令和 3 年 2 月 13 日の福島県沖の地震を踏まえた東京電力福島第一原子力発電所の耐震設計における地震動とその適用の考え方 (2 回目)

令和 3 年 9 月 8 日
原子力規制庁

別添 : 1 F の耐震設計における耐震クラス分類と地震動の適用の考え方

耐震クラス分類と施設等の特徴に応じた地震動の設定及び必要な対策を判断する流れ

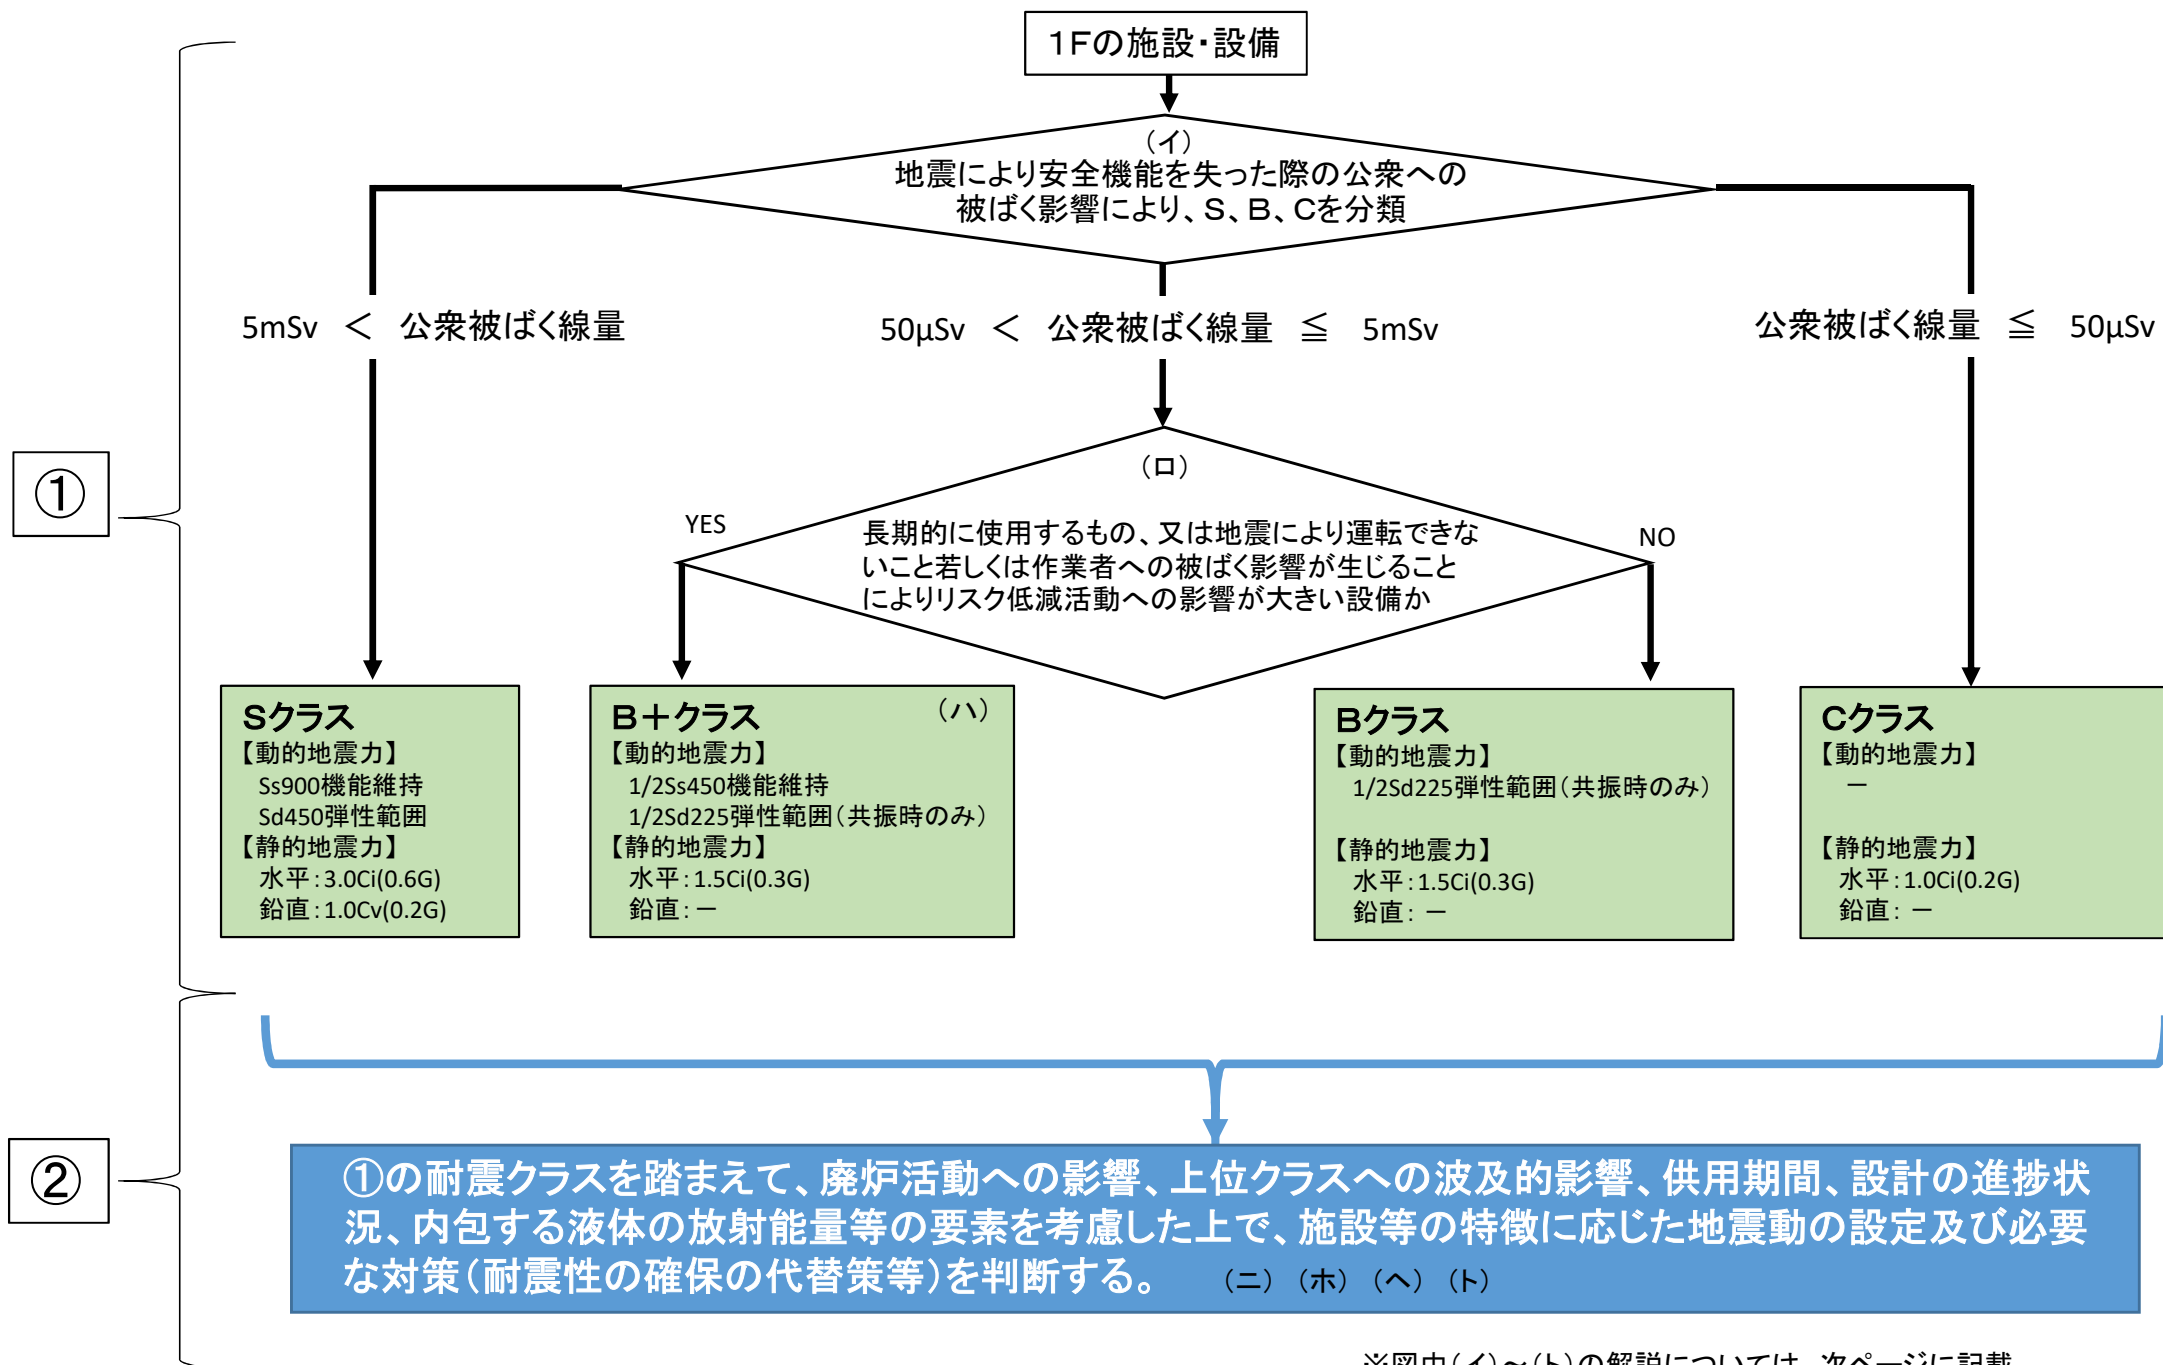
ここで維持を要求する機能は、放射性物質の閉じ込め機能など、公衆への放射線影響を防止または緩和する機能と考えていいか。

- 供用期間が短い新設設備については、廃炉作業への影響やリスクの早期低減に対して、耐震設計の実現とリスク除去に要する時間のバランスを考慮し、合理的な範囲内で耐震設計を進めることが出来る。
- 移行に伴う暫定的な対応として、申請中の案件や設計がある程度進んでいるもので、B クラス^{*1} であるがより耐震裕度を上げているもの (従来の Ss^{*2} 機能維持) は、B+ クラスとして扱うことが出来る。

- 核燃料施設等の耐震クラス分類を参考にして、地震による安全機能喪失時の公衆被ばく線量により、S、B、Cを分類する。液体放射性物質を内包する施設・設備にあつては、液体の海洋への流出のおそれのない設計を前提とした線量評価によるものとする。

- 「運転できないこと若しくは作業員への被ばく影響が生じることによりリスク低減活動への影響が大きい設備」の具体例は以下のとおり。
 - ・ 建屋滞留水・多核種除去設備などの水処理設備、使用済燃料をプールからより安定性の高い乾式キャスクへ移動させるために必要な燃料取出設備等。
 - ・ 閉じ込め・遮へい機能喪失時の復旧作業における従事者被ばく線量が1日当たりの計画線量限度を超える設備等。

- Ss900の1/2の最大加速度450galの地震動に対して、運転の継続に必要な機能の維持や閉じ込め・遮へい機能の維持を求める。

- 上位クラスへの波及的影響がある場合、原則上位クラスに応じた地震動を念頭に置くが、耐震クラス分類の考え方と同様に、下位クラスによる波及的影響を起因とする敷地周辺の公衆被ばく線量も勘案し、適切な地震動を設定する。

- 地震力の算定に際しては、水平2方向及び鉛直方向について適切に組み合わせる。

- 多核種除去設備等で処理する前の液体等、放出による外部への影響が大きい液体を内包する設備については、Ss900に対して、海洋に流出するおそれのない設計とすることを求める(滞留水が存在する建屋、ALPS処理前の水や濃縮廃液を貯留するタンクの堰等)。これ以外の液体を内包する設備については、上位クラスの地震動に対する閉じ込め機能の確保又は漏えい時の影響緩和対策を求める*。

【(ト)：耐震性の確保に対する代替措置】

例1：B+クラス設備の1/2Ss450機能維持の手段としては、耐震性の確保の他、機動的対応(予備品への交換、可搬型設備の運用等)による代替手段を想定。

例2：中低濃度タンクや吸着塔一時保管施設等の耐震性の不足に起因するリスクを早期に低減させる対策として、耐震性の高い建屋やタンクへの移替え及び移管、スラリー安定化処理設備や海洋放出設備による処理等を早期に行うことを想定。
